# Réserves de substitution

Recommandations pour l'intégration paysagère des ouvrages

# **Intervention du CAUE 79**

Le site impacté par la construction de la réserve de Fief nouveau est caractérisé par **un paysage donnant à voir la vallée du Mignon**. La route qui relie Mauzé à Usseau longe le Nord de la parcelle concernée par le projet. Depuis cette voie, les deux premiers kilomètres profitent d'une vue qui s'ouvre vers la vallée. Le relief de celle-ci est doux mais suffisamment présent pour contraster avec les paysages de plaine voisins, et l'absence de végétation au premier plan permet de profiter pleinement de cette géographie.

### Plan masse

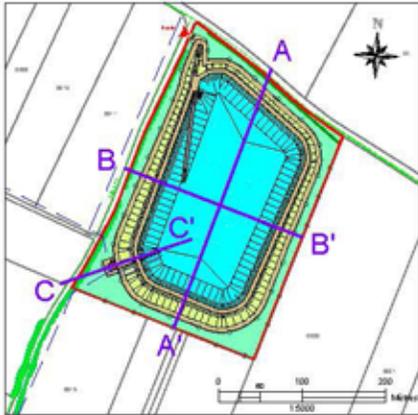
Pour mettre en œuvre cette bande boisée, qui devra mesurer 15 mètres d'épaisseur minimum, l'ouvrage devra être déplacé vers le Sud.

## Recommandations paysagères à l'échelle territoriale

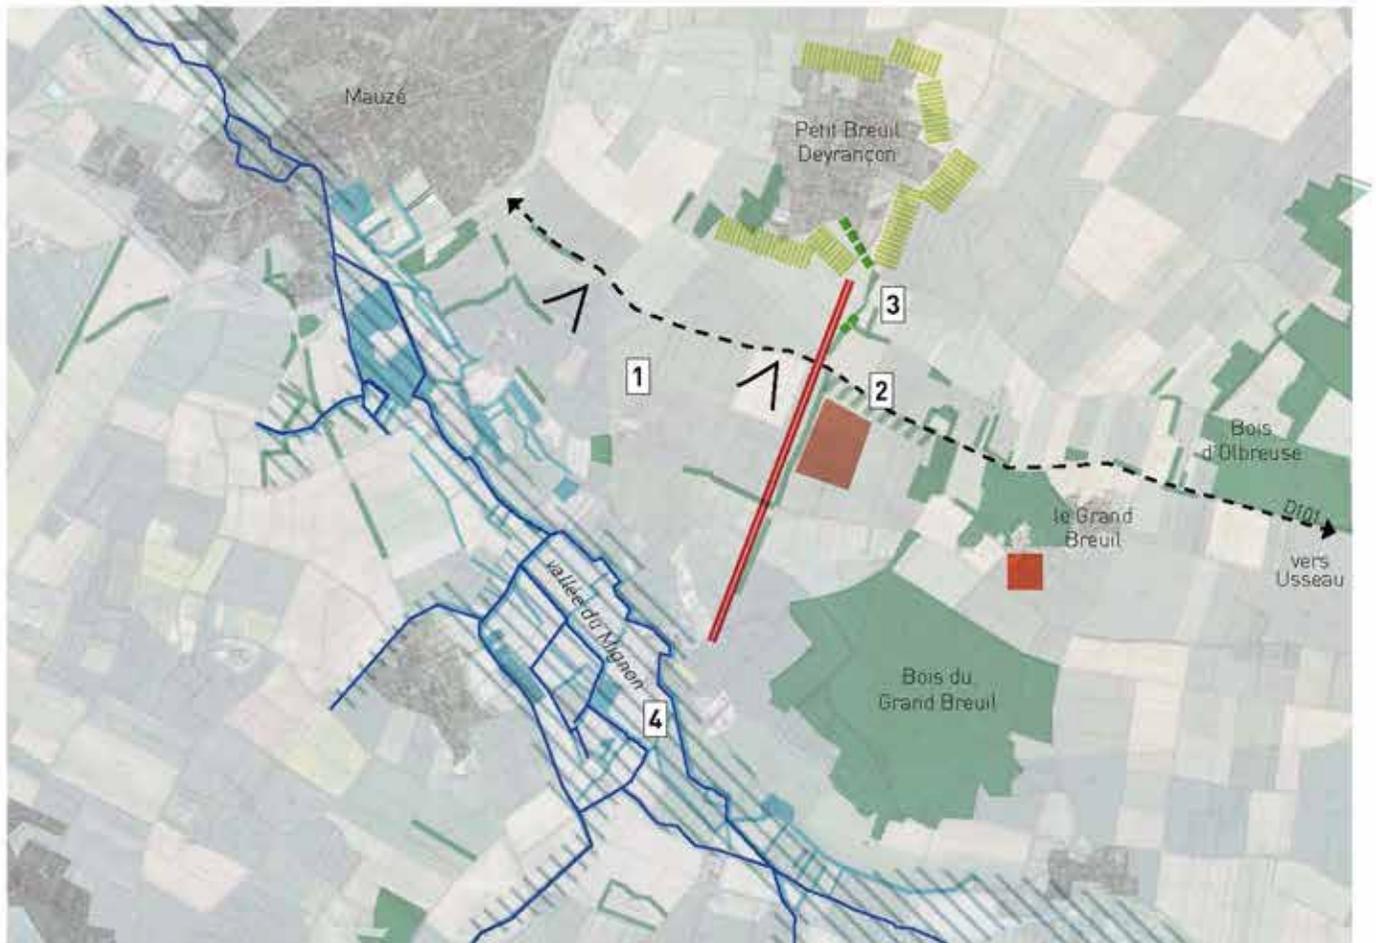
### **1 Maintenir l'ouverture visuelle sur la vallée**

La première séquence paysagère, de Mauzé au carrefour entre la D101 et la route de Mallet, ne demande pas d'intervention particulière. L'objectif est d'y préserver l'ouverture visuelle vers la vallée. Ainsi, il faudra éviter les plantations en bord de route, tout en veillant à maintenir les haies existantes dans la vallée.

### **2 Étirer une bande boisée le long de la réserve de Fief Nouveau**

Le talus de la réserve va obstruer la vue vers la vallée. Cette fermeture visuelle peut participer à accentuer l'ambiance de la seconde séquence paysagère en faisant avancer le bois du Grand Breuil vers l'Ouest. Cela aura pour conséquence de cadrer les vues comme c'est déjà le cas lorsque l'on se trouve entre les bois d'Olbreuse et du Grand Breuil. De plus, cela favorisera le maintien d'un passage pour le gibier au Nord de la parcelle en projet.

### **3 Prolonger les haies existantes et les conduire de manière respectueuse**

Au Nord de la parcelle existe un réseau de haies morcelé dont l'entretien trop intensif a réduit ces haies à une trop faible épaisseur. Il s'agira alors de développer des bonnes pratiques pour l'entretien des haies au long terme, et de protéger les structures existantes dans le PLU.

Le linéaire de haie sera étendu depuis le Petit Breuil jusqu'au carrefour avec la D101, créant une continuité avec le réseau de la vallée. Le renforcement de la trame bocagère et de cet axe vallée du Mignon / Petit Breuil aura également pour conséquence de renforcer le contraste entre les deux séquences paysagères.

### **4 Protéger et épaissir la ripisylve et les milieux humides**

Le relief de la vallée ainsi que la présence de la ripisylve permettent de lire à l'échelle du paysage la présence du Mignon. Cependant, la comparaison de photographies aériennes actuelles à celles des années 1950/1960 montre combien le réseau de haies en fond de vallée s'est appauvri. Il sera important de protéger et de renforcer les milieux humides et les ripisylves.

### ■ Station de pompage

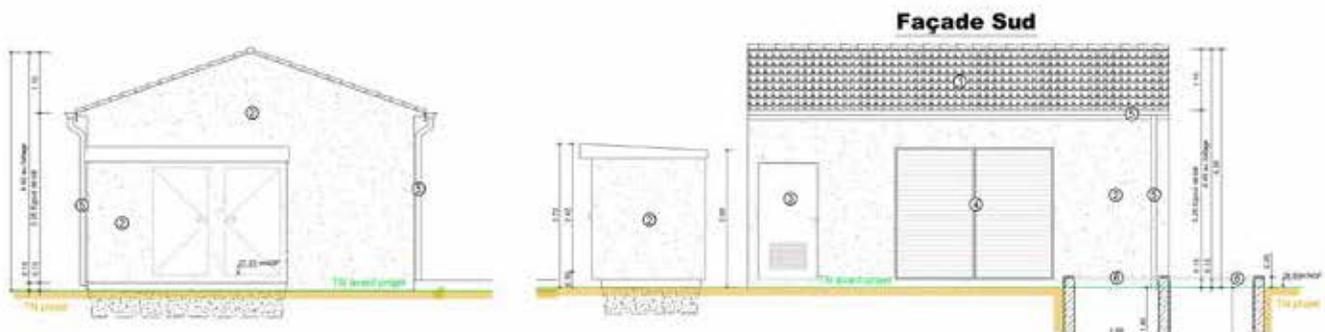
Pour les constructions (stations de pompage et postes de transformation) il convient d'éviter le pastiche d'une architecture locale (enduit clair, toit à 2 pentes et tuiles). En effet, un enduit clair ton pierre est très visible. La simplicité des formes est recherchée pour une meilleure intégration des édifices dans le paysage.

Ainsi, le bâtiment d'exploitation est constitué d'un volume simple en ossature bois ou en maçonnerie recouverte de bardage bois. Surmontée d'un long auvent, la station de pompage est implantée parallèlement au talus. L'auvent a pour but d'allonger la silhouette du bâtiment et permet d'intégrer le transformateur.

Orientations architecturales :

- Bardage d'essence naturelle non traité (vieillessement naturel) : de préférence essence locale type châtaigner
- Ossature poteaux poutres en lamellé-collé
- Portail persienné coulissant sur rail, fixé sur cadre métallique, essence de bois identique à celle du bardage
- Toiture en bac acier laqué gris, éventuellement support à des panneaux solaires
- L'ensemble des éléments techniques et des accessoires (transformateur, porte, rives) ton mat gris neutre par analogie au bardage RAL 7030 ou 7023. Le PVC est à proscrire.

### ■ Accès et entrée sur le site

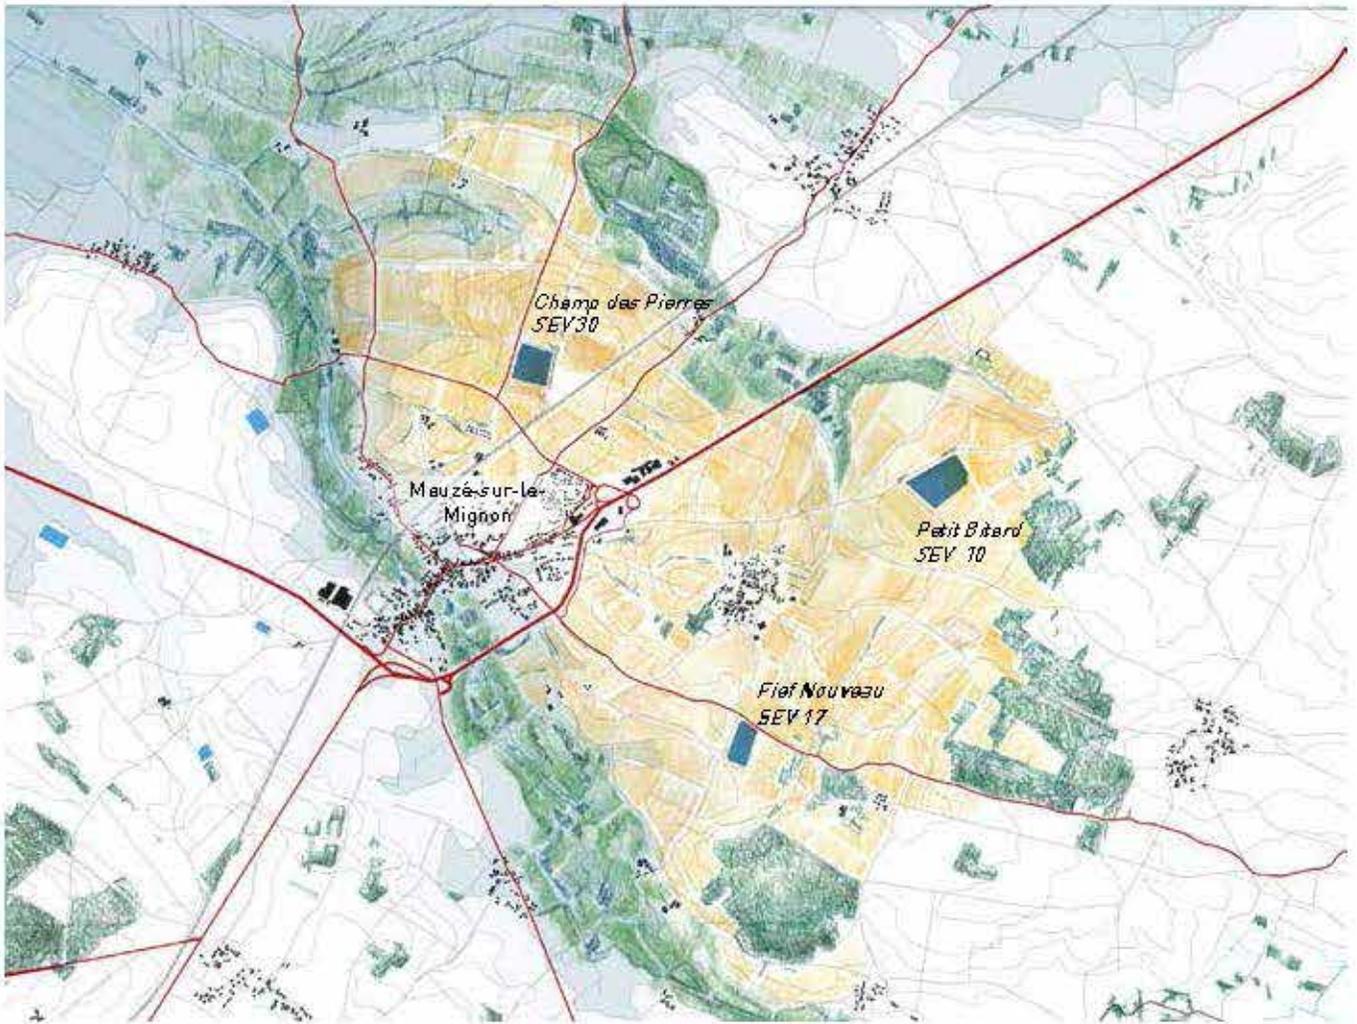
L'accès à la parcelle doit se faire par un **chemin orienté de manière perpendiculaire à la voie d'accès publique** (éviter les biais). Ces accès techniques ne doivent pas être positionnés au niveau de carrefours existants pour ne pas perturber la lecture de certains croisements de routes.

Les cheminements sont réalisés avec des matériaux perméables (proscrire l'enrobé). La largeur de voie d'accès doit être réduite à son minimum.

### Paysage avant mesure d'intégration

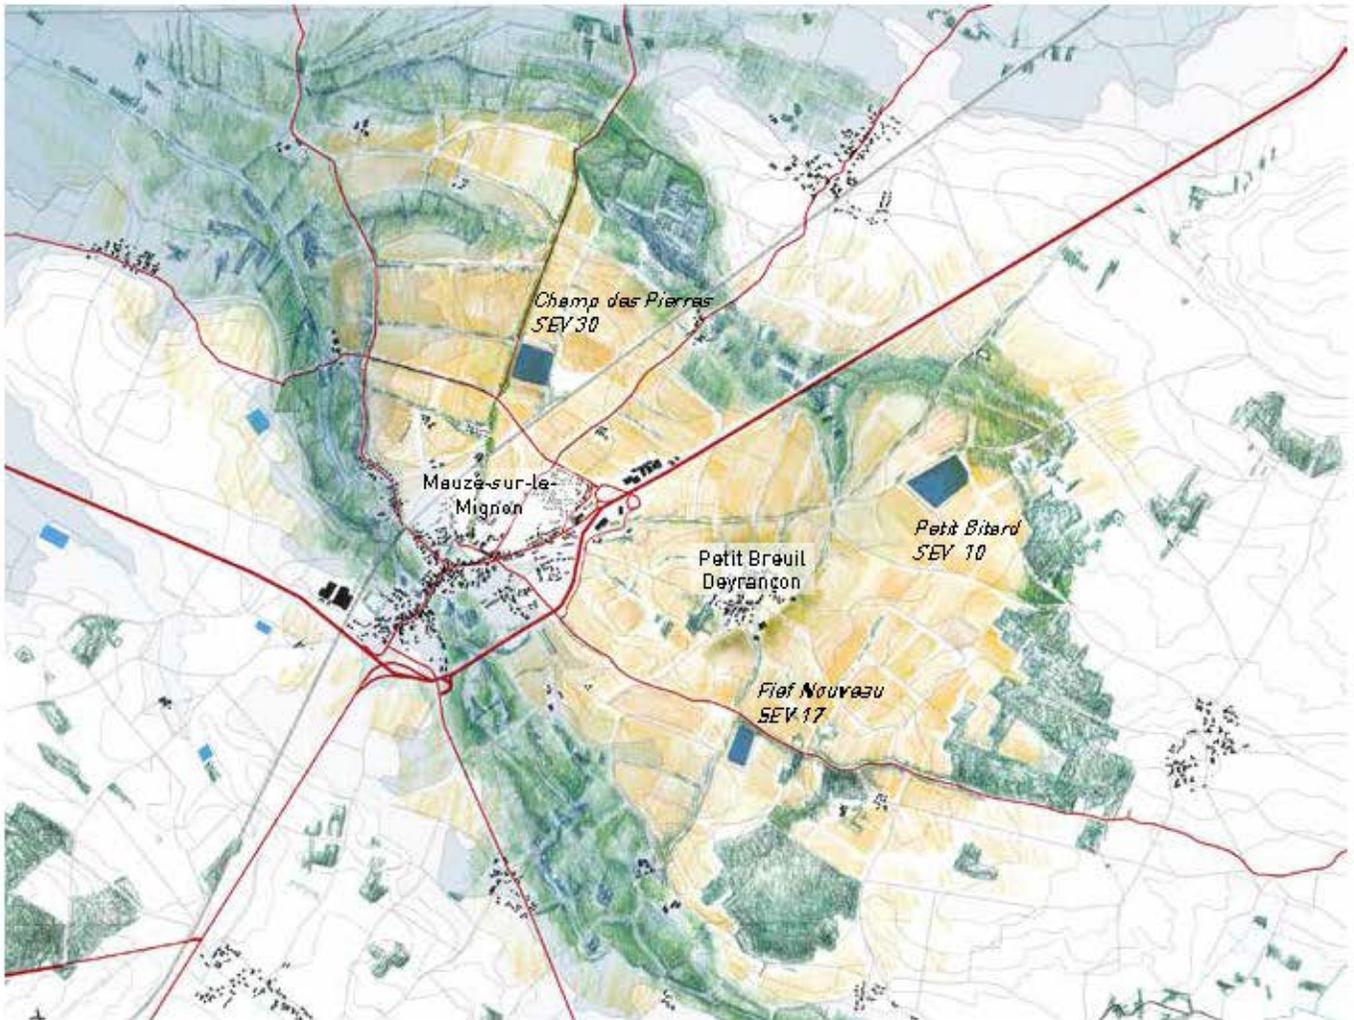
La réserve apparaît comme un obstacle visuel qui bloque la vue vers la vallée alors qu'elle se trouve dans un paysage très ouvert.

Deux séquences paysagères sont clairement identifiées :

- la première séquence présente un paysage très ouvert où peu d'éléments viennent interrompre la vue vers la vallée du Mignon,
- la seconde séquence affirme un paysage plus refermé. Les masses boisées cadrent les vues depuis la D101, et permettent d'intégrer la réserve de Fief Nouveau dans un écrin boisé.

Le maillage de haies se prolonge jusqu'au Petit Breuil, créant une continuité végétale entre vallée du Mignon, les bois de la frange Est, la ripisylve de la Fosse aux Prêtres et donc le marais Poitevin.
